MEMORIAL DESCRITIVO

Bloco: 03

O presente memorial tem por objetivo apresentar um diagnóstico de todas as patologias presentes na edificação com relação às leis e normas de acessibilidade e elementos pré-existentes que pretendiam desempenhar a função e que, de acordo com o relatório de vistoria nº 2018.23.04-03, estão em desacordo.

24 - PLANTA SITUAÇÃO EXISTENTE . S/ ESCALA

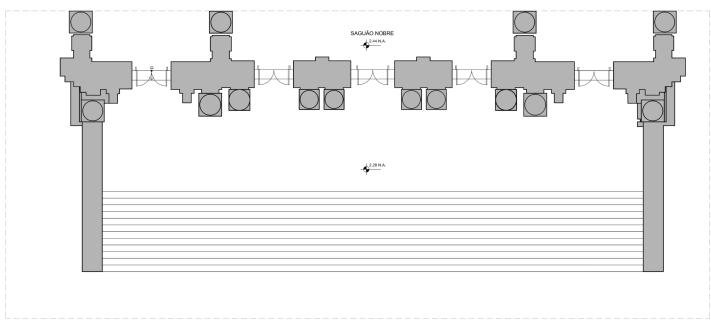
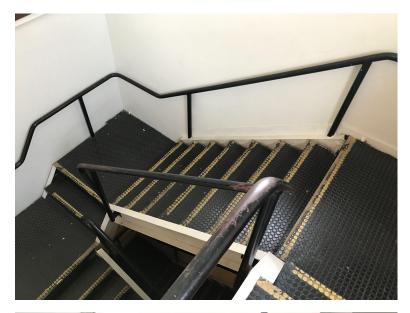
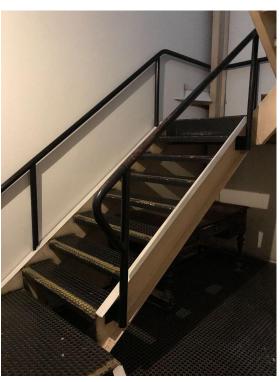
Diagnóstico: Inexistência de corrimão e piso tátil, estando em desacordo com o estabelecido pela norma de acessibilidade NBR9050

Proposta: Instalação de dois corrimãos em duas alturas (0.70m e 0.92m) de perfil tubular de 45mm em aço galvanizado com acabamento em pintura cor cinza grafite no eixo dos pilares principais da fachada do teatro e instalação de quatro faixas de do eixo do corrimão até o fim da escada (em direções opostas) no nível da rua, antecedendo o primeiro degrau e no nível superior após o último degrau. É prevista também a instalação de sinalização de relevo em braille nos corrimãos, de acordo com a norma de acessibilidade. Sugere-se a não instalação da sinalização contrastante de piso em função da importância simbólica e histórica da escadaria existente.

25 - PLANTA SITUAÇÃO EXISTENTE . S/ ESCALA

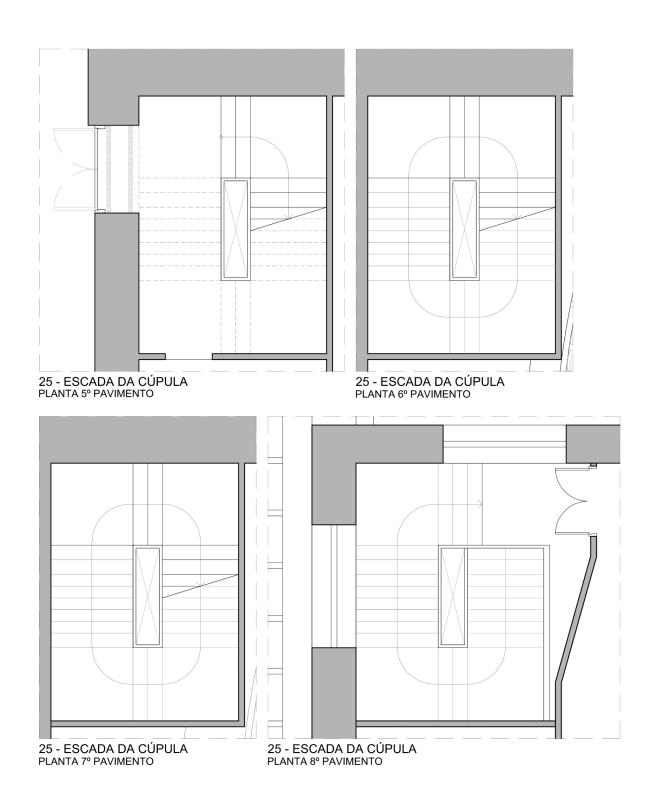
Diagnóstico: A escada existente não atende às normas de acessibilidade e de bombeiros pela inexistência de corrimão em duas alturas e de sinalização de piso podotátil e pela ausência de fechamento dos espelhos dos degraus.

Proposta: Instalação de corrimão em duas alturas (0.70m e 0.92m) de perfil tubular de 45mm de diâmetro com acabamento em pintura acetinada cinza grafite, fechamento dos espelhos dos degraus com chapa metálica similar à existente, remoção do piso emborrachado existente e substituição por pintura antiderrapante cor cinza grafite; e instalação de sinalização tátil de piso e sinalização de relevo em braille dos corrimãos e sinalização fotoluminescente dos degraus, de acordo com a norma de acessibilidade.

26 - PLANTA SITUAÇÃO EXISTENTE . S/ ESCALA

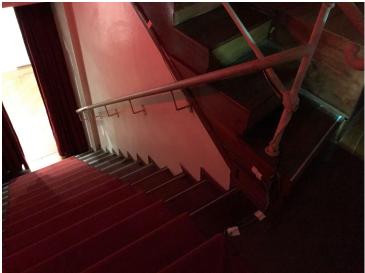
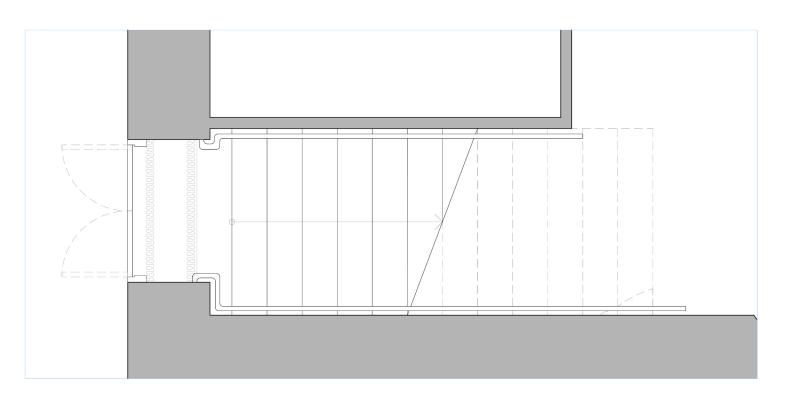
Diagnóstico: A escada existente não atende às normas de acessibilidade pela inexistência de corrimão em duas alturas e de sinalização de piso tátil.

Proposta: Instalação de corrimão em duas alturas (0.70m e 0.92m) de perfil tubular de 45mm de diâmetro de aço galvanizado com acabamento em pintura acetinada creme de cor semelhante ao acabamento do corrimão existente e instalação de sinalização tátil de piso de acordo com a norma de acessibilidade. O corrimão deve ser instalado seguindo o eixo da alvenaria mais próximo à porta, uma vez que o distanciamento do corrimão do restante da alvenaria não representa prejuízo à circulação de acordo com as normas de acessibilidade e de bombeiros. É prevista também a instalação de sinalização tátil de piso e sinalização de relevo em braille dos corrimãos e sinalização contrastante dos degraus, de acordo com a norma de acessibilidade.

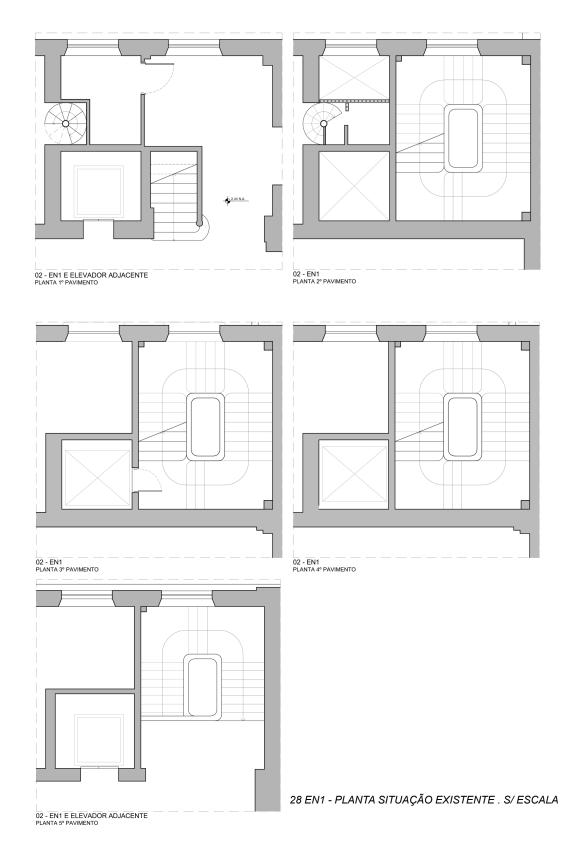
Diagnóstico: Inexistência de corrimão e sinalização tátil que atendam as normas de acessibilidade, além de interferência com a janela no primeiro patamar, que, por corresponder com o interior do edifício, ocasiona situação de risco, também em função da inexistência de proteção na forma de guia de balizamento ou guarda corpo.

Proposta: Instalação de corrimão composto por trechos maiores em pedra cinza escura nas situações de caminhamento retilíneo e complementos em perfil tubular em aço galvanizado com pintura cinza grafite nas situações de giro, ambos com altura de 0.92m. O corrimão em pedra, dialoga com a materialidade mais sóbria da escadaria que não possui a mesma ornamentação das outras escadas nobres, tampouco o carpete vermelho. Seu guarda corpo é de alvenaria e corrimão de granilite, portanto, a intervenção se adapta a essa situação procurando camuflar-se através do diálogo com o existente. Além do corrimão a proposta abarca a sinalização tátil de piso e de relevo em braille dos corrimãos de acordo com a norma de acessibilidade, além de instalação de guarda corpo de vidro no trecho em que a escada cruza com a janela a fim de vedar o vão e proteger o usuário de uma possível situação de risco.

28 EN2 - PLANTA SITUAÇÃO EXISTENTE . S/ ESCALA

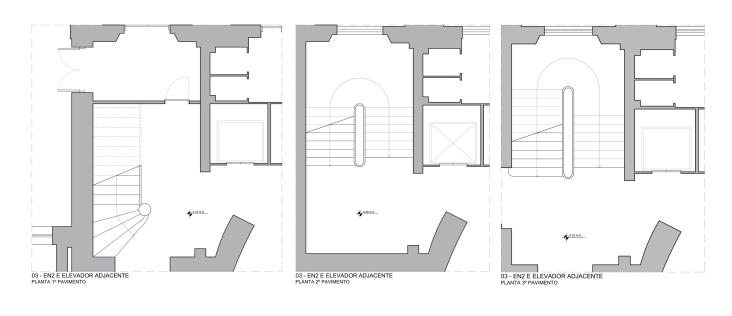
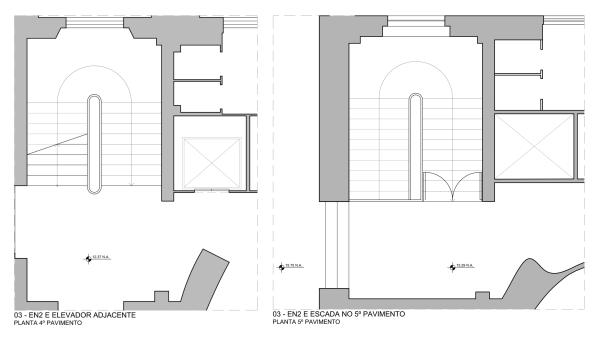
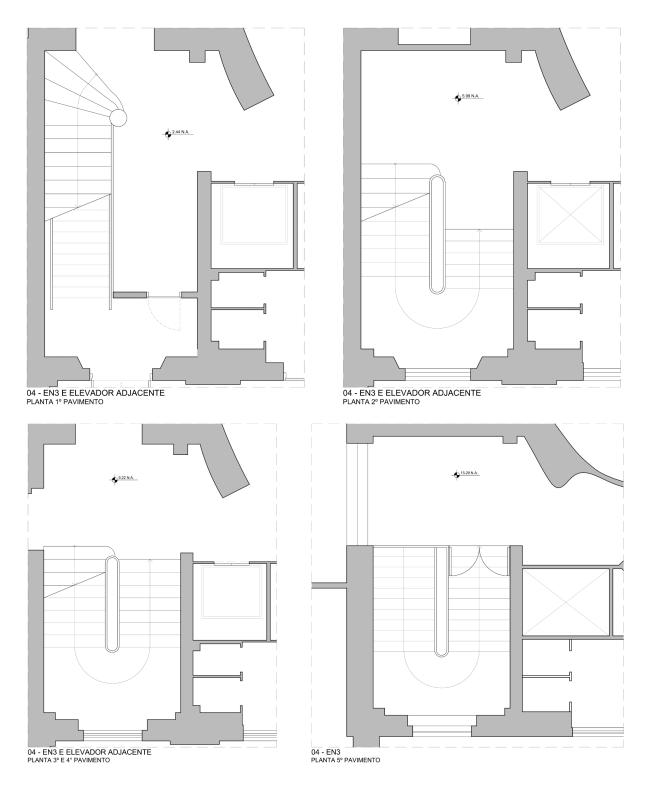
Diagnóstico: Inexistência de corrimão e sinalização tátil que atendam as normas de acessibilidade, além de existência de painel de fechamento e porta ao fim da escadaria, no quinto pavimento, que impede o correto posicionamento do corrimão.

Proposta: Instalação de corrimão composto por trechos maiores em madeira nas situações de caminhamento retilíneo e complementos em perfil tubular em latão aparente polido nas situações de giro, ambos com altura de 0.92m Entende-se que as escadas nobres possuem um caráter especial e de grande importância para a leitura do edifício como um todo, por isso é proposto um corrimão que dialogue com essa condição, causando menos interferência visual na medida em que se adequa aos elementos de forte presença na escadaria, como seus materiais, o carpete vermelho que a recobre e o corrimão adornado que margeia sua face interna. Logo, a proposição do corrimão em perfil de madeira foi a solução encontrada para a melhor adequação da intervenção com a situação existente, além de permitir que seus elementos de fixação às paredes tornem-se imperceptíveis.

Além do corrimão a proposta abarca a sinalização tátil de piso e de relevo em braille dos corrimãos de acordo com a norma de acessibilidade e a remoção do painel de fechamento e porta em ambas as escadas no quinto pavimento no intuito de recuperar a espacialidade original desse trecho da escada e para que o caminhamento do corrimão atenda mais corretamente a norma de acessibilidade.

28 EN5 - PLANTA SITUAÇÃO EXISTENTE . S/ ESCALA

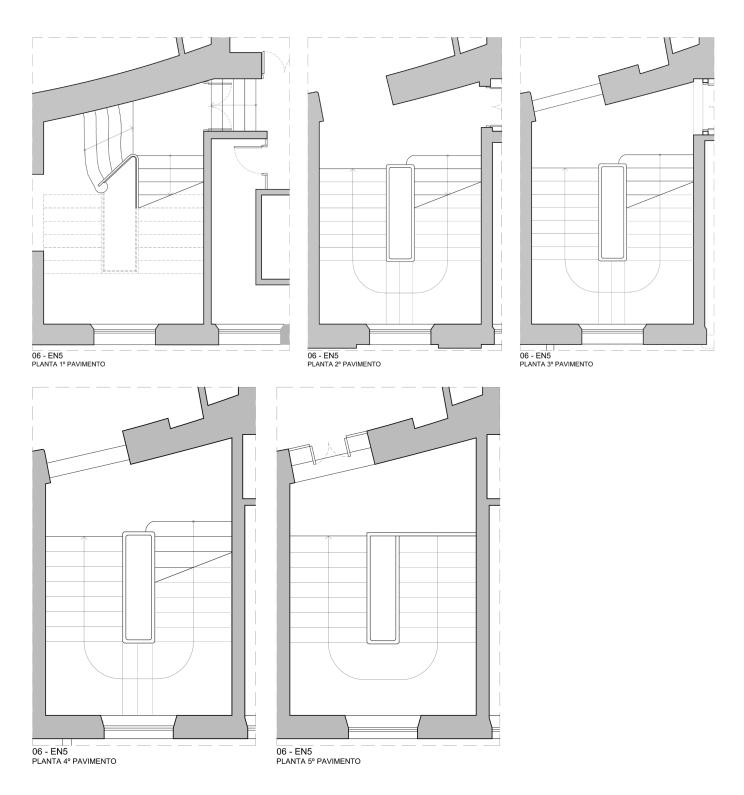
Diagnóstico: Inexistência de corrimão e sinalização tátil que atendam as normas de acessibilidade.

Proposta: Instalação de corrimão e sinalização tátil de acordo com as escadas EN2 e EN3

29 EB1 - PLANTA SITUAÇÃO EXISTENTE . S/ ESCALA

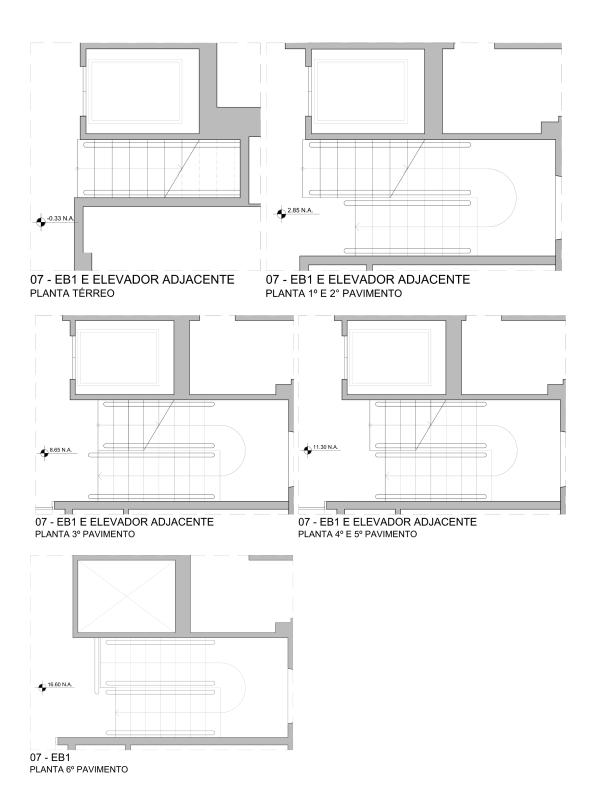
Diagnóstico: Inexistência de corrimão e inadequação da sinalização tátil às normas de acessibilidade, além de apresentar situação de risco pela ausência de guarda corpo.

Proposta: Instalação de corrimão em duas alturas (0.70m e 0.92m) central e perimetral, de perfil tubular de 45mm de aço galvanizado com acabamento em pintura cinza grafite; instalação de guarda corpo na face interna da escada na forma de painel de fechamento em chapa perfurada estruturado por cantoneiras metálicas de duas polegadas com acabamento em pintura cinza grafite; e instalação de sinalização tátil de piso e sinalização de relevo em braille dos corrimãos e sinalização contrastante dos degraus, de acordo com a norma de acessibilidade.

29 - EB3 E EB4 - PLANTA SITUAÇÃO EXISTENTE . S/ ESCALA

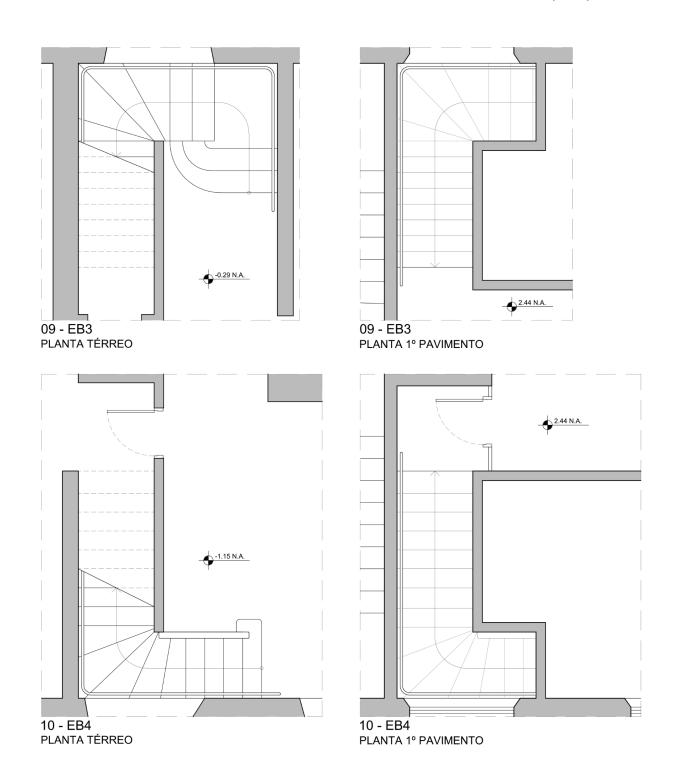
Diagnóstico: Inexistência de corrimão e sinalização tátil que atendam as normas de acessibilidade, além de apresentar situação de risco pela ausência de guarda corpo.

Proposta: Instalação de corrimão em duas alturas (0.70m e 0.92m) de perfil tubular de 45mm de aço galvanizado com acabamento em pintura cinza grafite; e instalação de sinalização tátil de piso e sinalização de relevo em braille dos corrimãos e sinalização contrastante dos degraus, de acordo com a norma de acessibilidade.
